## Urgent: Avis de Sécurité

Fisher & Paykel Healthcare Airvo™ 3

Référence F&P : FA-2024-003

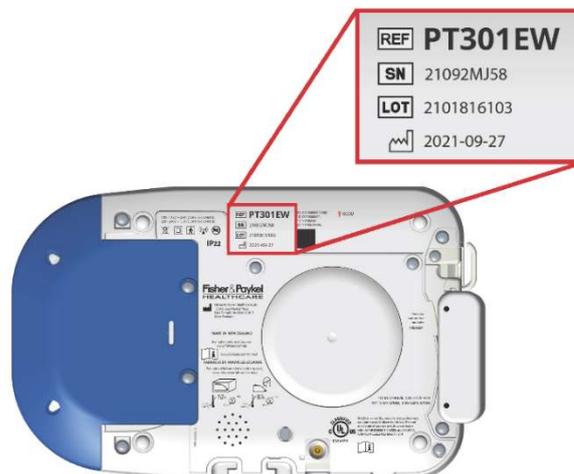
Cette **action corrective de sécurité** concerne des versions spécifiques du logiciel de l'appareil Airvo 3, et la façon dont l'appareil réagit lorsque l'alarme d'alignement du flux 3.2.2 se déclenche.

Lorsque cela se produit sur les appareils Airvo 3 configurés avec de l'oxygène haute pression (HPO) et fonctionnant avec la version 1.5.1 du logiciel ou une version antérieure, l'appareil ne délivre que de l'air ambiant. Dans ce cas, le patient peut souffrir d'une désaturation en oxygène qui risque d'entraîner une hypoxie.

La version 1.5.2 du logiciel met à jour l'algorithme du logiciel et garantit la poursuite du traitement cible en cas de déclenchement de cette alarme.

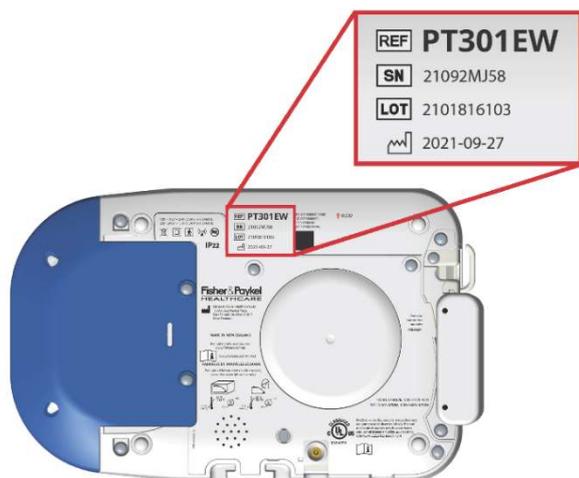
Cette **action corrective de sécurité** concerne des versions spécifiques du logiciel de l'appareil Airvo 3, et la façon dont l'appareil réagit lorsque l'alarme d'incohérence de la mesure du débit entre les capteurs de débits 3.2.2 se déclenche.

Lorsque cela se produit sur les appareils Airvo 3 configurés avec de l'oxygène haute pression (HPO) et fonctionnant avec la version 1.5.1 du logiciel ou une version antérieure, l'appareil ne délivre que de l'air ambiant. Dans ce cas, le patient peut souffrir d'une désaturation en oxygène qui risque d'entraîner une hypoxie.

La version 1.5.2 du logiciel met à jour l'algorithme du logiciel et garantit la poursuite du traitement cible en cas de déclenchement de cette alarme.
